Riisipere alevik Metsa tn 17 kinnistu veevarustuse ja kanalisatsiooni välisvõrkude ehitusteatise kooskõlastamata jätmine

Ehitusteatis on veetorustiku (EHR kood 221472345) ja kanalisatsioonitorustiku (EHR kood 221472346) ehitamiseks. Ehitusteatise aluseks on „Metsa tn 17 kinnistu veevarustuse ja kanalisatsiooni välisvõrgud.“ projekt (Aquare OÜ, töö nr AQ24180) eelprojekti mahu.

Joonis 1

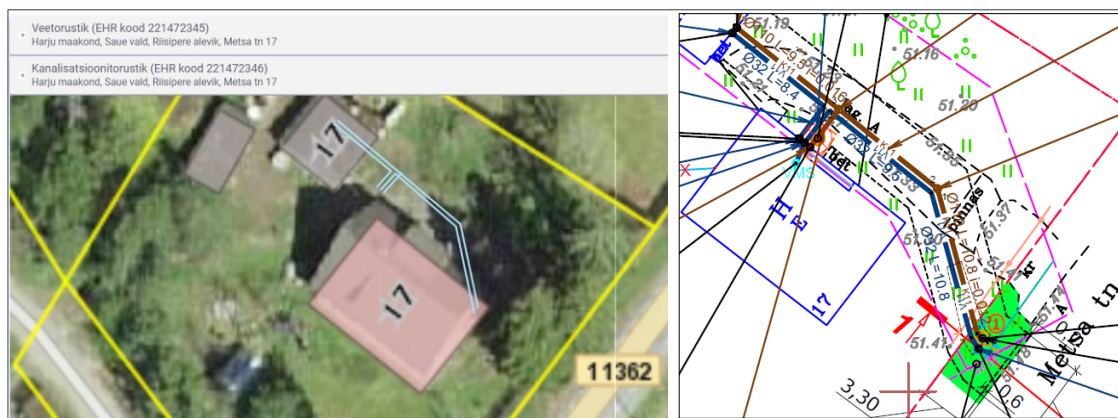
1. Ehitisregistris ei ühti rajatavate ehitiste ruumikuju projektis olevaga (vt joonis 1). Palun kujutada ehitiste ruumikuju EHRis vastavalt projektlahendusele.
